発電用原子炉施設に係る特定機器の設計の 型式証明申請補正申請の概要

GNS Gesellschaft für Nuklear-Service mbH

2022.10.11

1. 補正申請概要

キャスク概要図

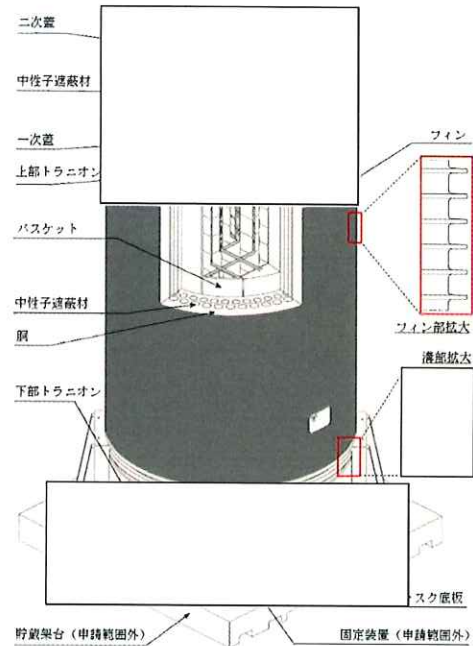
- 説明を追加(コメント対応及び説明箇所の追加)
 - 固定装置との接触部である胴の溝部について拡大して表示
 - キャスク本体を構成する部材にキャスク底板を追加
